Arkivsak: 2018/2701-11

SAMLET SAKSPROTOKOLL

Forslag til detaljreguleringsplan Nye boliger på Balnes, gnr. 13 bnr. 39 mfl. PlanID 0104 R1802.

Illustrasjonsplan viser organisering av foreslått ny boligbebyggelse, uteoppholdsarealer, parkeringsarealer og adkomstene.

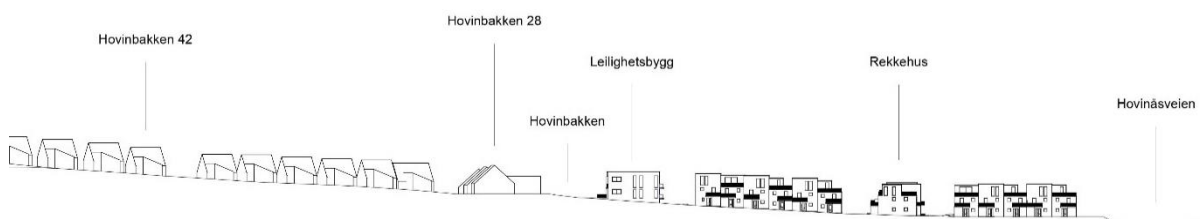
Oversendt plankart mangler noen målsettinger og frisiktlinjer som suppleres til sluttbehandling. Byggegrensene for område BBB ser heller ikke ut til å samsvare med plassering av ny bebyggelse i illustrasjonsplanen.
